RUE

VARIANTE N. 14/2021 (ai sensi dell'art. 33 comma 4 bis della L.R. 20/2000 e s.m. e i.)

Relazione - Normativa Stralci cartografici

Per il Comune di Castel Maggiore

INTERVENTO n.12 – VIA MATTEOTTI

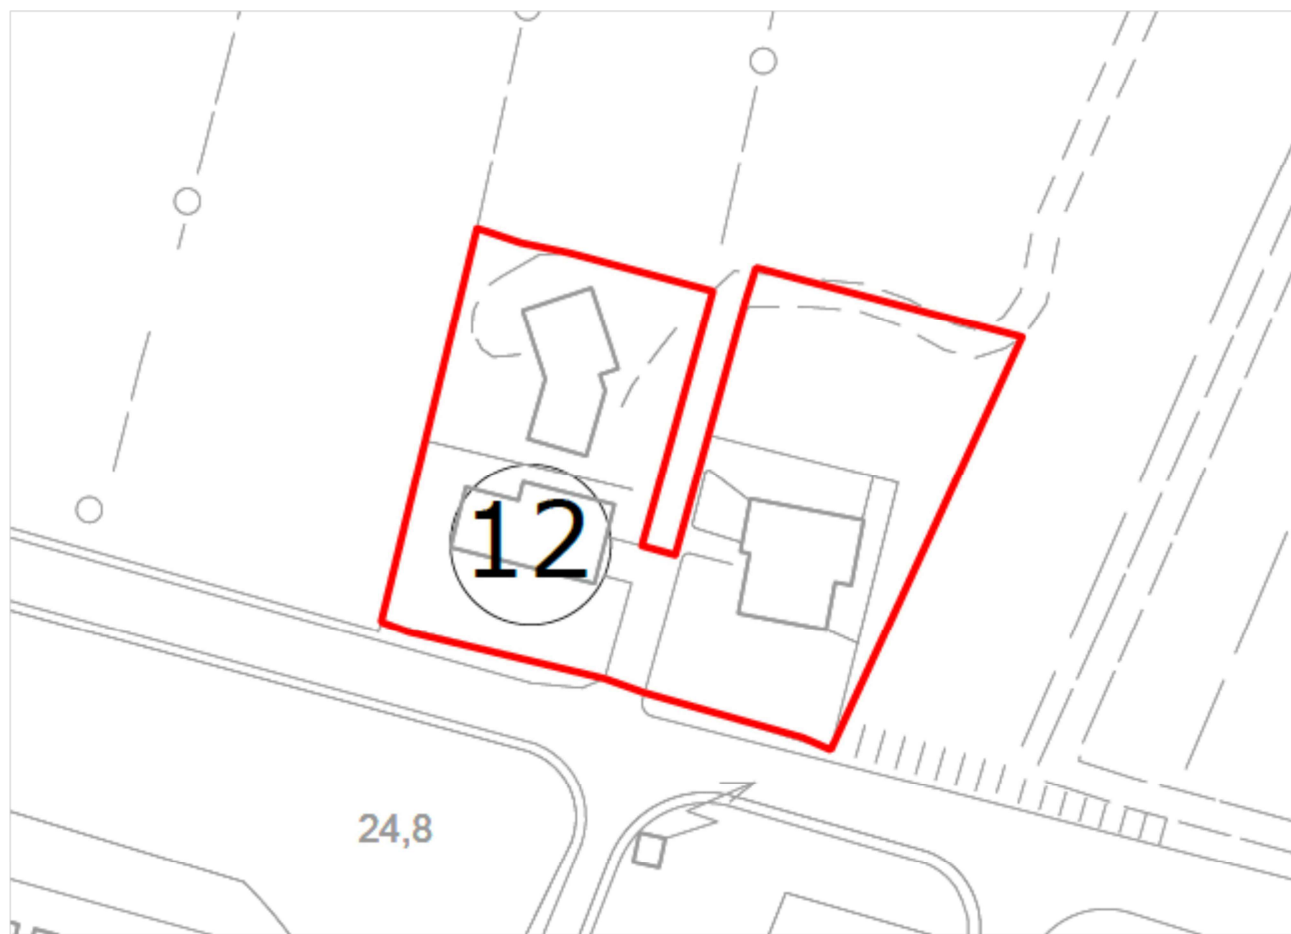
Osservazione n.1 – Lesi Sandra, Lesi Cesare e Benazzi Anna – Prot. n. 577 del 7/3/2022

- 1) rettifica dell'indicazione della riga "Capacità edificatoria max" in cui è indicato che l'indice adottato è "Uf=0,0" mentre nella scheda vigente è "Uf=0,40";
- 2) rettifica cartografica del perimetro della scheda 12 in modo che coincida esattamente con il perimetro rappresentato della richiesta di Variante del confinante Comparto 6. Chiedono, inoltre, al fine di evitare futuri eventuali problemi di interpretazione di inserire nella scheda la seguente dicitura:

"Sono parte della scheda di intervento 12 la seguenti particelle del Fg. catastale 11: P.lle 12, 13, 23, 25, 26, 234, 1562, 1563";

- 3) Rettifica della rappresentazione cartografica del RUE in cui viene indicata al confine con la scheda 12 un allargamento della sede stradale per la realizzazione della pista ciclabile. Considerato che, dichiarano, la pista per motivi di fattibilità economica, è, in realtà, stata realizzata a ridosso della strada stessa, prima del fosso, chiedono che tale fascia di terreno di loro proprietà, individuata come sede stradale, venga inserita, anch'essa, all'interno della scheda di intervento. Ricordano che per tale fascia di terreno non è mai avviata la procedura espropriativa conseguente al vincolo apposto dal RUE nel 2010.

- 1) Trattandosi di mero refuso si accoglie l'osservazione e si rettifica la scheda indicando come "Capacità edificatoria max" l'indice "Uf=0,40", come del resto indicato nella versione per variante della scheda di RUE; **OSSERVAZIONE ACCOLTA**

2) Si condivide, in linea con quanto stabilito nell'accordo art.11 stipulato in data 27/5/2021 Rep. n. 34/2021 e allo scopo di chiarire la interpretazione cartografica degli strumenti urbanistici, l'opportunità che il perimetro della scheda in oggetto coincida esattamente con il perimetro rappresentato della richiesta di Variante del confinante Comparto 6. Allo scopo ulteriore di evitare fraintendimenti e complicazioni attuative, si ritiene opportuno che il confinante mappale 1698, (non di proprietà dei Sigg. Lesi-Benazzi) che nell'attuale conformazione della scheda di intervento (RUE vigente e RUE Var. 14 adottata) è in piccola parte compreso all'interno della scheda 12 e, per la parte restante, nell'area del PPIP Comparto 6, sia totalmente scorporato dalla scheda 12 e completamente inserito all'interno del perimetro del Comparto 6. La scheda interesserà, pertanto, le particelle 12, 13, 23, 25, 26, 234, 1562, 1563 del Fg.11. Non si ritiene necessaria la elencazione delle particelle all'interno della normativa di RUE.

3) A seguito di verifica approfondita della Carta Tecnica Regionale, su cui è rappresentato il RUE, e della cartografia catastale, emerge in modo chiaro che le particelle 12, e 25 del Fg. 11 non confinano direttamente con la sede stradale di Via Matteotti: tra la recinzione (e, quindi, fuori dalla proprietà) e la strada è presente una stretta fascia che pare corrispondere alla rientranza su cui il RUE rappresenta il passaggio della pista ciclabile di progetto (puntini rossi). Non pare, pertanto, di poter accogliere la osservazione ed allargare il perimetro della scheda 12 inglobando la fascia su cui sarebbe prevista la pista ciclabile in quanto sia CTR che catasto la rappresentano già come area demaniale, esterna alla particella privata. **Ad un esame approfondito condotto con l'assistenza del Servizio urbanistica dell'Unione Reno Galliera e del fornitore di servizi cartografici Ambito Spa,** si è rivelata un'anomalia, relativa solo alla regione esaminata, nella sovrapposizione delle cartografie urbanistica e catastale sul SIT che, sfalsando in modo rilevante il disegno urbanistico, rappresenta erroneamente il tracciato di progetto della ciclabile tutto all'interno delle particelle catastali private. La risoluzione del problema è in fase di analisi, tuttavia, si ricorda che la individuazione urbanistica ufficiale cui fare riferimento è quella rappresentata nelle tavole di RUE approvate, correttamente impostate sulla cartografia della CTR. **OSSERVAZIONE NON ACCOLTA**, nel senso che i beni delle proprietà interessate coincidono con il perimetro della scheda n. 12.
